In Heißluftmotoren XI "Zweizylinder Stirlingmotoren" hat sich ein Fehler eingeschlichen. Die Arbeitskolben der Maschine haben nur einen Hub von 14 mm, nicht wie auf Seite 21 angegeben 20 mm.

2.4 Kurbelwange 2

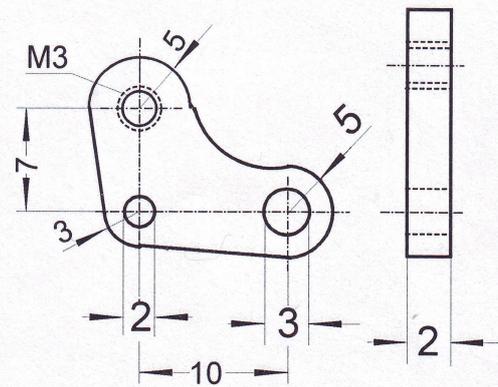
Auf Seite 41 ändert sich deshalb, wie rechts dargestellt, die Lage der M3 - Bohrung. statt 10 mm nun 7 mm.
